N/Réf. : BXL20067\_716\_PREA  
Gest. : G. Meyfroots  
V/Réf. : 2071-0002/28/2023-468PU  
Corr: Pierre-Yves Lamy

**BRUXELLES. Abbaye de la Cambre. Notre-Dame de la Cambre.**  
(= ensemble des bâtiments, de l'enclos et de ses abords classés comme monument et comme site)  
**AVIS PRÉALABLE :** Intégration d'un ensemble vitré à l'arrière du sas d'entrée de l'église.

**Avis de principe de la CRMS**

*Photos, photomontage et dessins du projet – extr. du dossier de demande*

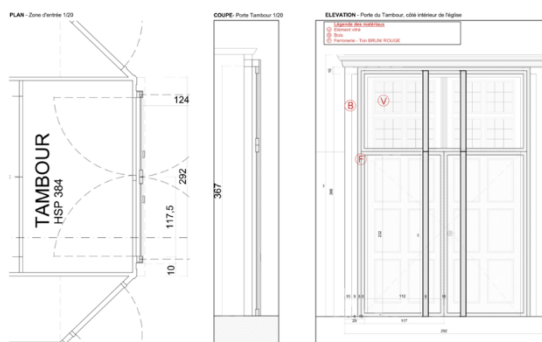
La demande consiste à placer un ensemble vitré en applique sur le tambour d'entrée (du côté de la Nef). Le nouveau dispositif serait constitué d'un cadre métallique autoportant brun foncé. Le sas d'entrée devant lequel la nouvelle menuiserie se situerait est composé d'un ensemble en chêne vernie datant probablement des années 30.

La CRMS accepte le principe d'ajouter des portes vitrées à l'endroit proposé car le nouveau dispositif n'aurait pas d'impact négatif sur la perception globale de l'édifice et constituerait une intervention entièrement réversible.

La Commission demande de veiller à ce que les détails d'exécution du nouveau dispositif, à soumettre lors de la demande de permis, soient les plus fins possibles pour s'intégrer discrètement dans l'ensemble sans perturber la lisibilité des menuiseries existantes.
